Projet de destruction du second grand site de l'administration centrale des ministères sociaux et sur la mise en compatibilité du PLU de Malakoff (92)

Mémoire en réponse à l'Avis du CGDD du 28 juin 2023

Mémoire en réponse à l'Avis du CGDD du 28 juin 2023

Plan de division foncière au droit du projet

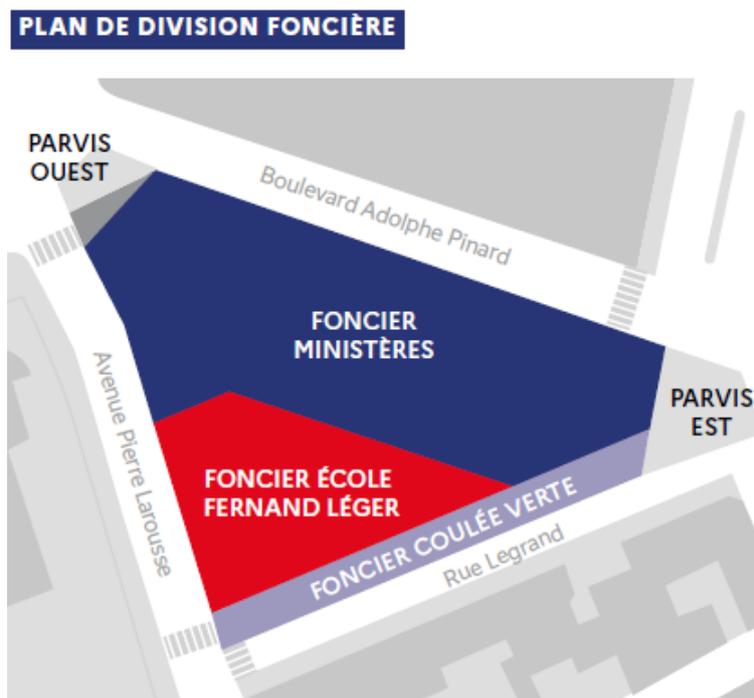
Les aménagements qui seront réalisés sur les parcelles cédées à la collectivité ne sont pas intégrés dans le périmètre du projet, et ne font pas l'objet d'une description détaillée. Pourtant, l'évaluation environnementale du projet gagnerait à prendre en compte les incidences de ces aménagements sur l'environnement.

Le **périmètre du projet** comprend d'une part un foncier dédié au projet de second grand site d'administration centrale des ministères Sociaux (dite parcelle nord ou foncier ministères) et d'autre part un foncier qu'il était prévu de rétrocéder à la ville de Malakoff pour un projet communal (dite parcelle sud ou foncier école Fernand Léger). Ce découpage fait suite aux négociations

Dans la Partie 3 « Présentation du projet » de l'étude d'impact, un focus est réalisé sur l'articulation du projet avec le projet d'école Fernand Léger (paragraphe 1.4). L'étude indique que « La concentration du programme de l'Etat sur la partie Nord du terrain permet de dégager une réserve foncière en partie Sud pour permettre à la ville de Malakoff de construire ce groupe scolaire avec sa cour et la réalisation d'un mail planté. Ce projet communal n'est pas défini à ce stade. »

Le projet de découpage parcellaire a été dessiné en 2018, pour répondre à la demande de la ville qui souhaitait déplacer l'école Fernand Léger de manière à l'éloigner du bruit du périphérique. Les négociations menées ont permis d'aboutir à un partage foncier permettant d'implanter la future école sur la parcelle Sud coté centre-ville et le deuxième grand site des ministères sociaux au Nord coté périphérique.

Plan masse indiquant les différentes vues du projet (Source : Notice architecturale, groupement – Cabinet Viguiier, 2022)

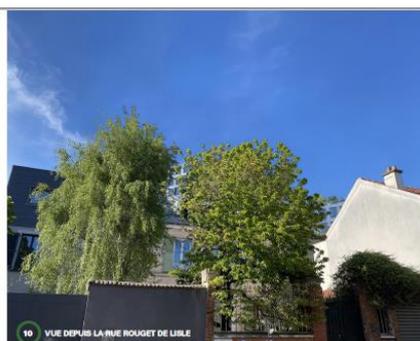
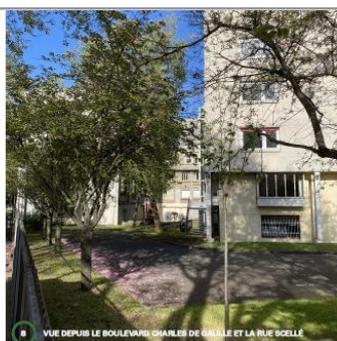
Le résumé non technique (RNT) fournit une description globalement bien synthétisée et illustrée, qui manque néanmoins de plans et de vues d'artiste sur le projet architectural retenu pour le futur bâtiment. Elle ne fait pas état des solutions de substitution raisonnables au projet, et n'apporte pas de résumé des concertations qui ont été réalisées. Le RNT présente l'état initial, les incidences du projet et les mesures ERC, sous forme de tableaux de synthèse. En revanche, il n'apporte pas de synthèse rédigée des principaux enjeux. A l'instar de l'étude d'impact, il ne décrit pas les aménagements qui seront réalisés sur les parcelles cédées à la collectivité.

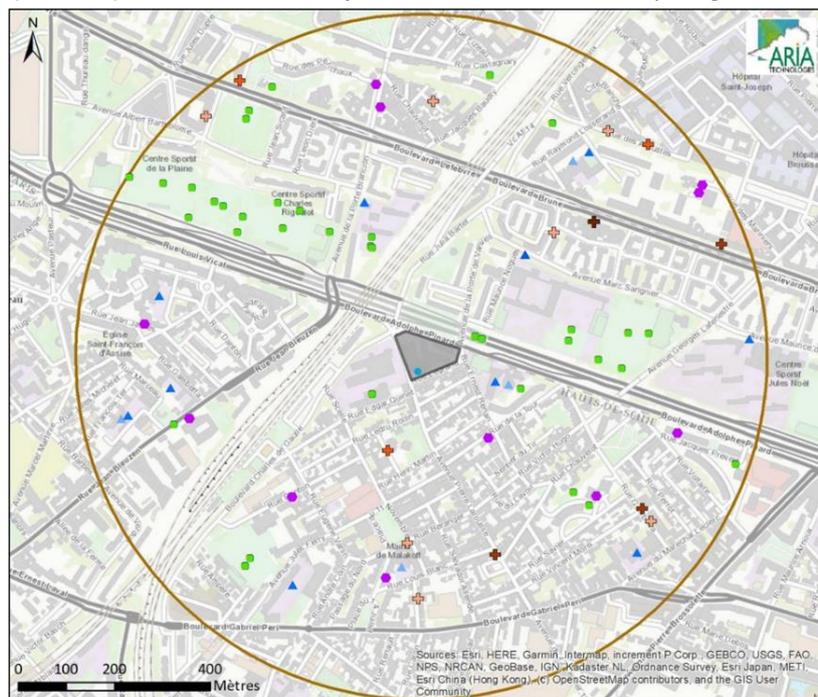
Au cours du diagnostic de l'état initial de plusieurs composantes environnementales, différentes aires d'études sont proposées. Elles sont parfois restreintes au périmètre du site et parfois délimitées par le périmètre de la commune de Malakoff. Pourtant, bien qu'étant localisé au sein de la commune de Malakoff, le projet se situe à l'interface de deux communes : Malakoff et Paris. Aussi, lorsque l'état initial concernant les populations, la démographie, l'économie, ou bien les équipements est borné à la commune de Malakoff prise de façon isolée, il ne rend compte que des caractéristiques de la moitié du territoire qui entoure le projet.

L'autorité environnementale recommande de justifier le choix de limiter certaines études à l'échelle de la seule commune de Malakoff, au vu de la localisation du projet à l'interface entre les communes de Malakoff et de Paris et à en tirer les conséquences nécessaires sur l'étude d'impact.

Par exemple, pour la qualité de l'air, un rayon de 700m a été retenu (cf. figure ci-dessous).

Figure : Plan du futur zonage

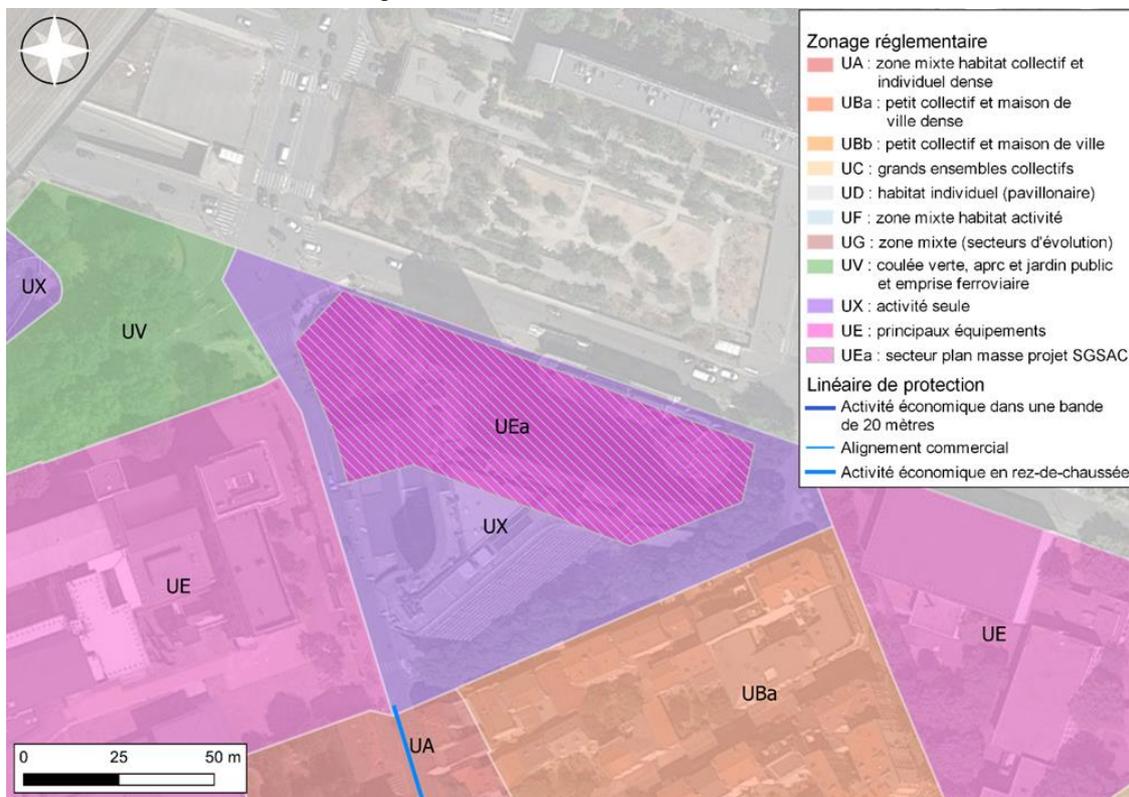
La dérogation accordée au zonage UEa, qui permettra l'élimination des espaces de pleine terre et la réduction des espaces végétalisés à moins de 35 %, aura des incidences négatives sur la biodiversité et les milieux naturels. Ces incidences seront cependant limitées au périmètre du plan de masse du projet SGSAC. Le pétitionnaire tempère ces incidences en avançant que le projet pourrait libérer de l'espace une cour d'école végétalisée. Cependant, ces aménagements n'étant pas incorporés au périmètre de l'évaluation environnementale, ils ne sont pas décrits dans le dossier et ne font pas l'objet d'engagement de la part du pétitionnaire.

Conformément au changement de zone du périmètre du projet, un secteur plan masse dédié dénommé UEa au sein du zonage UX sera établi, comme suit :

Nouveau Grand site de l'administration centrale à Malakoff
Trafics journaliers prévisionnels avec le projet
• TMJO: Trafic Moyen des Jours Ouvrés

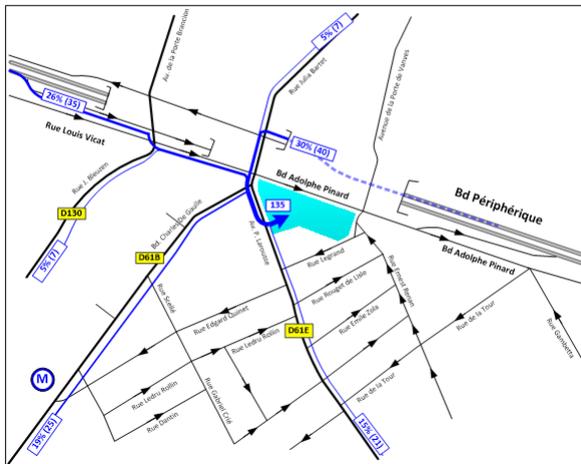
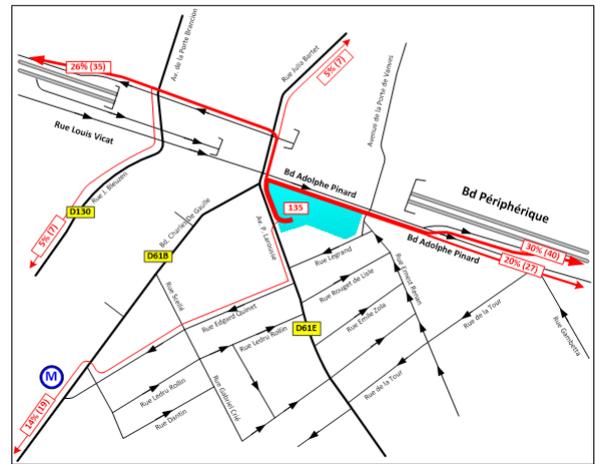
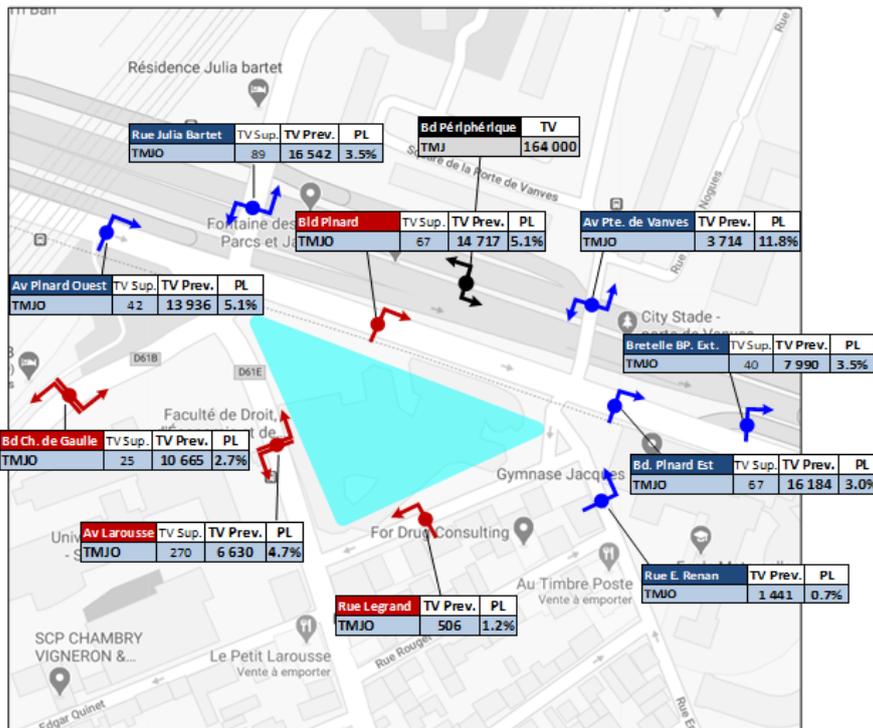
L'autorité environnementale recommande de justifier la pertinence des périodes sélectionnées pour l'étude de trafic, dans un contexte de crise sanitaire modifiant les flux routiers et de présenter ses hypothèses sur l'évolution du trafic à l'horizon de la livraison du projet.

L'évaluation du volume du trafic journalier généré par le projet du nouveau site de l'administration centrale est équivalente au site de référence existant des ministères sur « Avenue Duquesne » qui est un peu plus important (2200 postes de travail, plusieurs cabinets ministériel). En effet, les estimations de flux sur le site existant sont les suivants :

- Nombre de véhicules : environ 100 véh./jour
- Nombre de véhicules de livraison : environ 30 véh./jour

Nota : Les livraisons pour desservir le futur bâtiment sont limitées à de petits camions : le gabarit est limité à un maximum de 3m50 en hauteur.
